Oggetto: [ID: 8009] Comuni di Comuni di Acquapendente (VT) e Castel Giorgio (TR).

Progetto di un impianto fotovoltaico, denominato "Acquapendente", di potenza pari a 37,15 MW e delle relative opere connesse ed infrastrutture necessarie alla connessione alla RTN, da realizzarsi nei Comuni di Acquapendente (VT) e Castel Giorgio (TR).

Procedura di Valutazione di Impatto Ambientale ai sensi dell'art.23 del D.Lgs 152/2006.

RICHIESTA INTEGRAZIONI DOCUMENTALI DEL MINISTERO DELLA CULTURA

Fig.1 inquadramento dei tre campi fotovoltaici (FV1, FV2 e FV3) sulla Tav.B_2_333 del PTPR

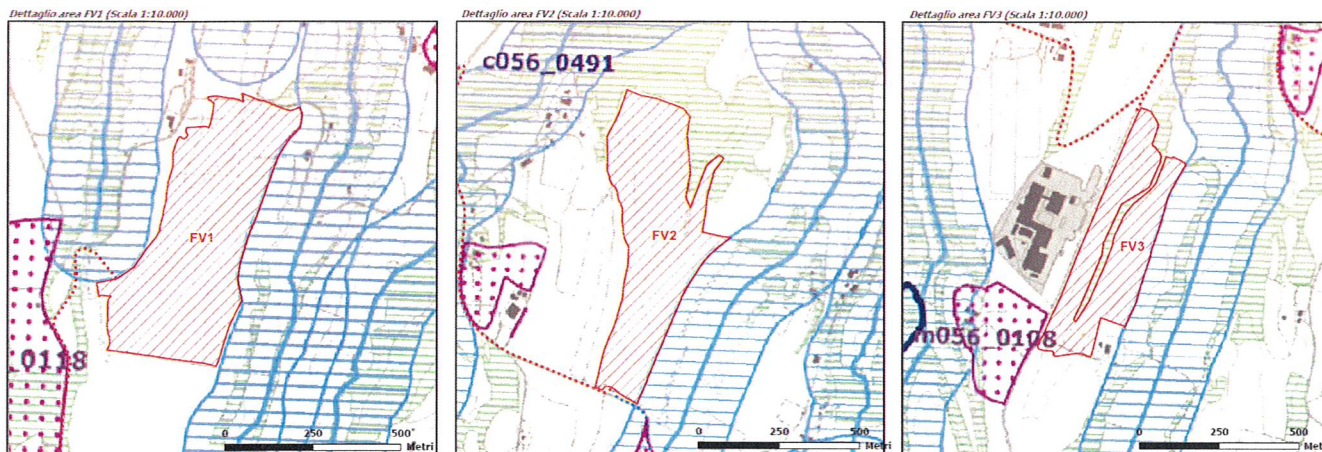
dalla verifica condotta con riferimento al PTPR vigente approvato con DCR.n.5 del 21.04.2021 pubblicato sul BUR n.56 del 10.06.2021 si segnala che, sebbene, i **tre campi (FV1, FV2 e FV3)** non presentino interferenze dirette con aree tutelate ai sensi del Codice, essendo localizzati in un ambito fortemente tutelato, **risultano collocati in continuità ad aree gravate da vincoli ai sensi dell'art.142, co.1 lett.c), g) e m) del Codice**, inoltre, occupando interamente lo spazio rimasto libero tra i beni paesaggistici presenti, assumono forme totalmente irregolari definite esclusivamente per sottrazione dalle aree tutelate, che in alcuni casi rimangono comunque "intercluse" come nel caso dell'area boscata all'interno del campo FV3 (vedi fig.1).

Si evidenzia che i campi risultano, pertanto, tutti **contermini** a beni ricognitivi tutelati "ope legis" ai sensi dell'art. 134, co.1 lett.b) e art.142, co.1 del Codice, individuati sulla **Tav. B del PTPR**, in particolare:

- *lett. c)* "Protezione dei fiumi, torrenti, corsi d'acqua", **art.36** delle norme del PTPR;
- *lett. g)* "Protezione delle aree boscate", **art.39** delle norme del PTPR;
- *lett. m)* "Protezione zone di interesse archeologico", **art.42** delle norme del PTPR;

per i quali sarà necessario verificare, specie nel caso delle aree boscate e di quelle archeologiche, la reale consistenza delle interferenze.
